Fwd: HURTO DE CABLE EXT-1477 AK 20 X AC 80

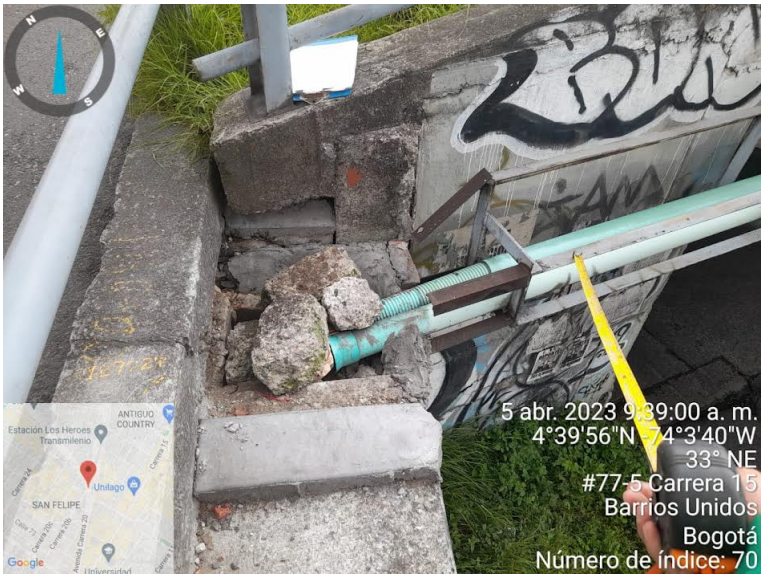
De acuerdo con la revisión en sitio de la caja de la intersección del asunto, se precisa lo siguiente:

1. La caja requiere su reconstrucción, lo que refiere a subir por lo menos dos hiladas de ladrillo de cada uno de los muros. La actividad mencionada se encuentra por fuera del alcance del Contrato 2023.1356, puesto que el Contratista no cuenta con licencia de excavación ni con el material necesario para la reconstrucción. Cabe resaltar que, en el punto es necesario, luego de la reconstrucción de la caja, la instalación de un marco antivandálico.

2. El espacio con el que se cuenta es de 0,50m de ancho como se evidencia en el registro fotográfico, lo que indica que no es viable la instalación de una base en concreto, ya que el área del elemento es de 1 metro cuadrado. Además la zona no presenta un espacio plano que me brinde estabilidad a cualquier tipo de elemento que se pretenda instalar, creando una situación peligrosa ya que estaría en riesgo de caída a la vía que se encuentra por debajo del puente.
